Überprüfung der Schließvorrichtung und der Türausrichtung bei der EMWK 1050.0 und der EMWG 1050.0

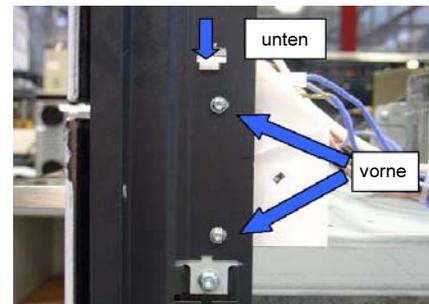
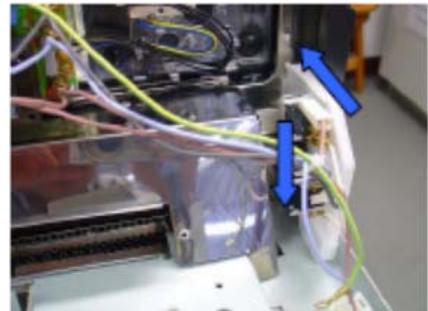
Während des ersten Produktionszyklus der neuen Mikrowellen-Kompaktgeräte kam es manchmal zu Problemen mit der Halterung der Mikroschalter für die Tür und mit der Ausrichtung der Tür. Diese Probleme waren auf eine falsche Befestigungsposition der Halterung zurückzuführen, die letztendlich dazu führte, dass auch bei geschlossener Tür die Schalter nicht betätigt wurden, wodurch das Gerät nicht funktionierte. Außerdem kam es zu Beschädigungen durch Transportbewegungen.

1. Die Position des Kastens für die Schließvorrichtung (rechts und links): Dieser Kasten muss fest in den Halteklammern fixiert sein und bündig mit der vorderen Ofenkante abschließen (rechter Kasten: ET-Nr. 528925, linker Kasten: ET-Nr. 528926).
2. Für eine bessere Passgenauigkeit wurde die Form der schwarzen Originalkästen überarbeitet. Zur Unterscheidung sind die neuen nun in weiß unter der gleichen Et-Nr. erhältlich.

Hin und wieder tritt das Problem nach mehrmaligem Gebrauch oder nach längerem Grillen auch bei den neu gestalteten Halterungen auf. Durch die Ausdehnung der Metallabschirmung des Backofens drückt diese die Schalterhalterung aus ihrer Position. In diesem Fall muss die Unterseite der Halterung, die die Ofenabschirmung berührt, durch Abschleifen oder Abschneiden um etwa 2 mm gekürzt werden.

Die Tür muss parallel und bündig zur Bedienblende sein. Die Entfernung zwischen Tür und Bedienblende muss ca. 7 mm betragen.

Auch bei eingehängter Tür ist eine Ausrichtung möglich. Damit die Tür nicht mehr unter Spannung steht, muss die Scharnierhalterung (ET-Nr. 528895) gelöst werden. Anschließend muss die Tür so justiert werden, dass der Abstand zwischen Tür und Bedienblende 7 mm beträgt. Anschließend die Schrauben wieder festziehen.
